Richiesta di Offerta per affidamento diretto, ai sensi dell'art. 50 comma 1, lett. b) del D.Lgs. 36/2023, per la fornitura ed installazione di n. 5 cappe a flusso laminare occorrenti alla Banca degli Occhi della Fondazione IRCCS San Gerardo dei Tintori

Risposte alle richieste di chiarimenti (1-2-3-4-5) – ID SINTEL 216043577

Immagine 1

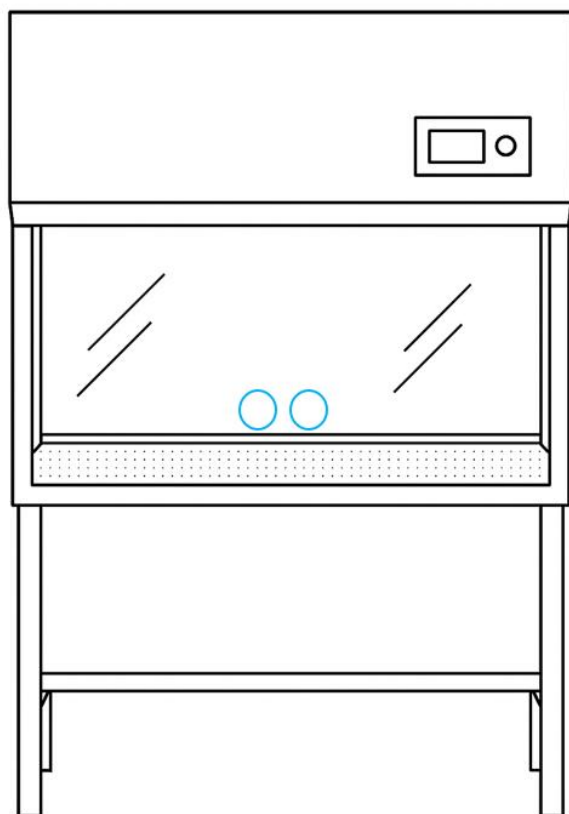
2.a) *Si richiede che tutte le cappe siano dotate di due fori dal diametro di 20mm per la predisposizione di un sistema di monitoraggio particellare e microbiologico la cui posizione verrà definita in sede di ordine. VI CHIEDIAMO DI PRECISARE GIA' IN FASE DI GARA LE POSIZIONI DI TALI FORI PER CAPIRNE LA FATTIBILITA' IN PRODUZIONE;*

2.a) La richiesta è di posizionare tali fori sulla parete posteriore della cappa in prossimità del piano di lavoro come schematizzato in Immagine 1.

Immagine 2

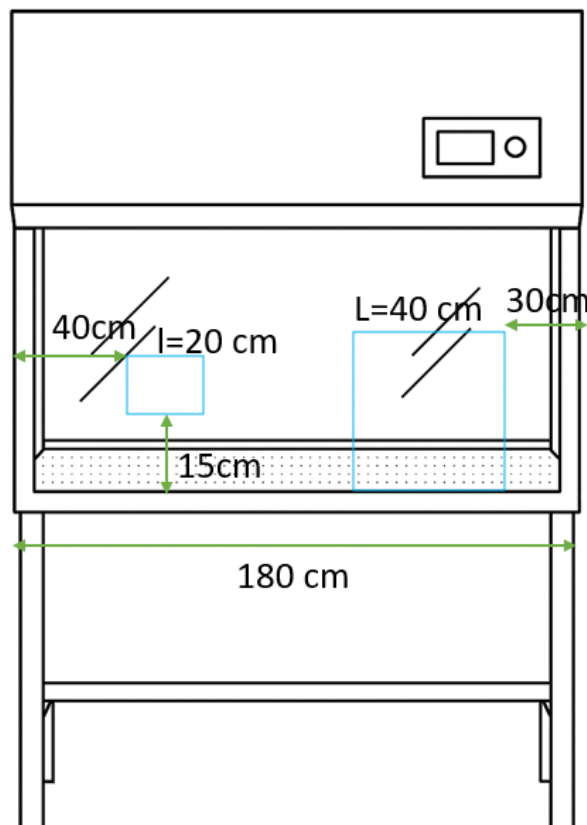
2.b) *Si richiede che una delle cappe fornite sia dotata di appositi ritagli/predisposizioni strutturali per l'inserimento e l'utilizzo di strumentazione sotto cappa, quali microscopio e tomografo a coerenza ottica necessarie alle attività operative, garantendo il mantenimento delle condizioni di sicurezza e del corretto flusso laminare. VI CHIEDIAMO DI INVIARVI UNA SORTA DI DISEGNO/PROGETTO PER CAPIRE CORRETTAMENTE QUALI RITAGLI/PREDISPOSIZIONI NECESSITATE COSI' DA CAPIRE SE SONO FATTIBILI CON LA PRODUZIONE;*

del corretto flusso laminare. Si richiede chiarimento e informazioni più dettagliata della dimensione e della posizione (lato centrale, sinistra o destra) dei ritagli e la predisposizione necessaria e maggiori info dimensionale (LxH) del microscopio che prevedete di posizionare sotto la cappa. “

2.b) Indicativamente i ritagli necessari sono posizionati a 30 e 40 cm dai bordi laterali della cappa e sono due quadrati di lato rispettivamente 40 e 20 cm come così come schematizzato in Immagine 2.
